**AVIS RELATIF A LA PROTECTION
CONTRE LES EVENTUELS EFFETS NOCIFS ET NUISANCES
PROVOQUES PAR LES RAYONNEMENTS NON IONISANTS
GENERES PAR DES ANTENNES EMETTRICES STATIONNAIRES**

Commune : HERVE - Exploitant : ORANGE

Référence exploitant : 331L1_2 / 32331L1_2 / 42331L1_2 / 52331L1_2

Rapport n° 1920 / 2023

Figure 1 : Vue en plan des lieux de séjour et des points de contrôle

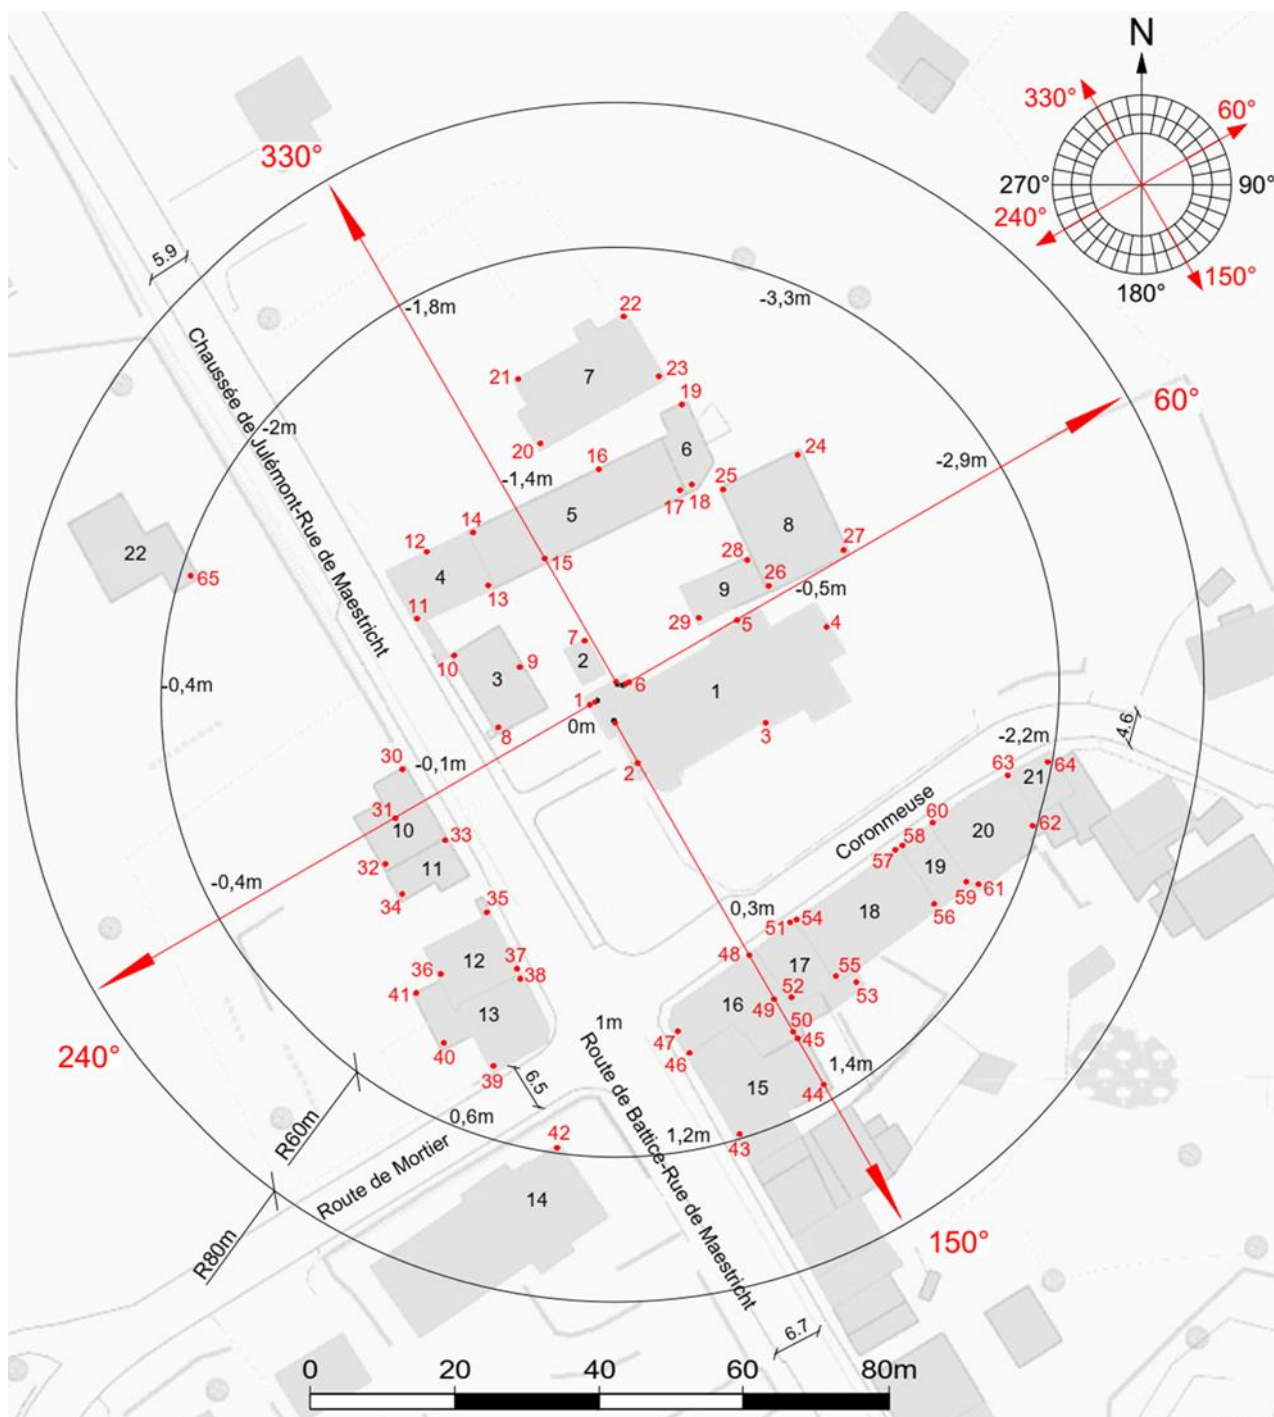
N° point de contrôle	LS	Atténuation (dB)	Indice d'exposition relatif à la limite par installation IE_i
50	LS16	3,0	0,374
44	LS15	3,0	0,368
49	LS16	3,0	0,348
45	LS15	3,0	0,333
43	LS15	3,0	0,314
42	LS14	3,0	0,256
47	LS16	3,0	0,243
48	LS16	3,0	0,233
46	LS15	3,0	0,231
41	LS13	3,0	0,171
55	LS18	3,0	0,152
40	LS13	3,0	0,149
53	LS17	3,0	0,134
39	LS13	3,0	0,132
59	LS19	3,0	0,126
65	LS22	3,0	0,122
56	LS18	3,0	0,120
64	LS21	3,0	0,099
61	LS20	3,0	0,098
52	LS17	3,0	0,095
62	LS20	3,0	0,089
63	LS20	3,0	0,081
58	LS19	3,0	0,078
36	LS12	3,0	0,076
38	LS13	3,0	0,066
33	LS11	3,0	0,060
14	LS5	3,0	0,058
57	LS18	3,0	0,051
31	LS10	3,0	0,051
60	LS20	3,0	0,048
26	LS8	3,0	0,048
30	LS10	3,0	0,042
27	LS8	3,0	0,039
34	LS11	3,0	0,037
20	LS7	3,0	0,037

En ce qui concerne les antennes de l'installation mentionnées dans le tableau 1, la distance maximale à laquelle la limite pourrait être atteinte, à l'extérieur, est égale à 68,4 m. S'il n'y a pas de LS à une distance inférieure, les antennes respectent forcément la limite d'immission.

Dans le cas des LS situés à l'intérieur des bâtiments, une atténuation d'obstacle est prise en compte et il en résulte que la distance maximale à laquelle la limite pourrait être atteinte se réduit à 48,4 m.

Figure 2 : Vue en plan des installations d'antennes dans un rayon de 300 mètres autour de l'installation faisant l'objet de la demande d'avis

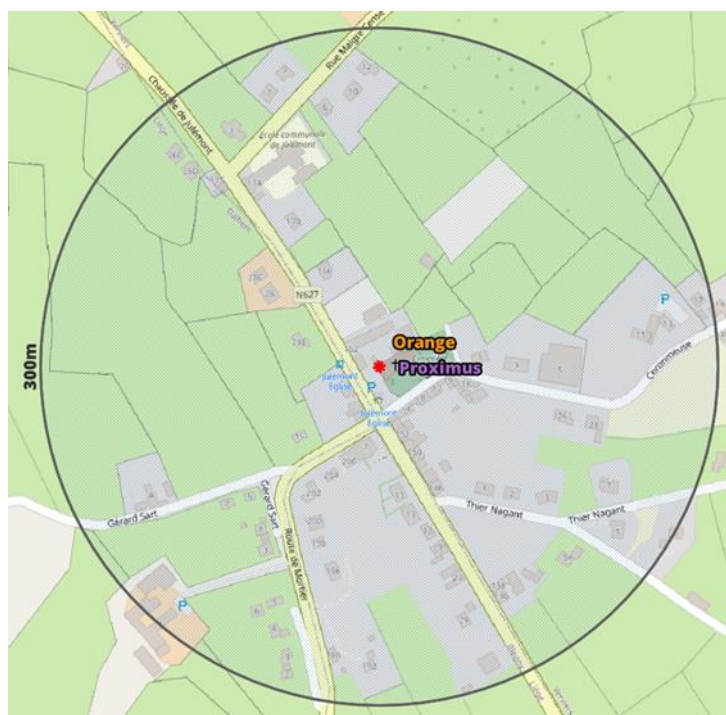
Compte tenu du nombre d'installations localisées dans la figure 2, il apparaît que l'intensité du rayonnement électromagnétique généré, dans les lieux de séjour situés à proximité de l'installation référencée dans le paragraphe 2, par l'ensemble des antennes émettrices stationnaires de l'ensemble des exploitants du même site d'antennes émettrices stationnaires respecte la limite fixée à l'article 4, § 2 du décret.
